快意电梯股份有限公司

No.: SH20210525001

告知函

图6

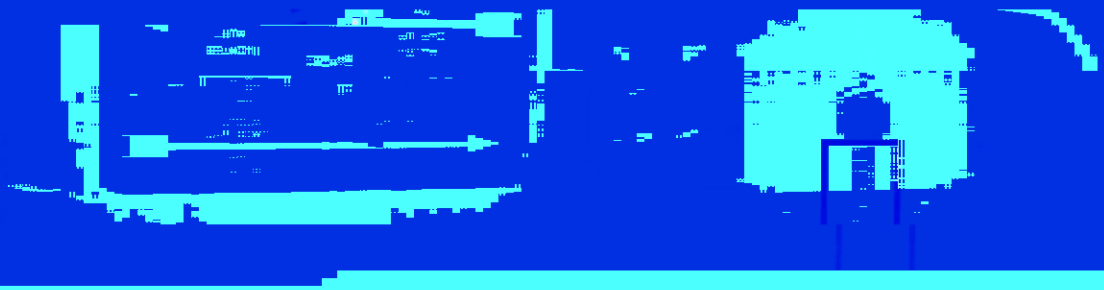
五、以下几种结构的制动器因设计有复位弹簧，不需要更换顶杆：
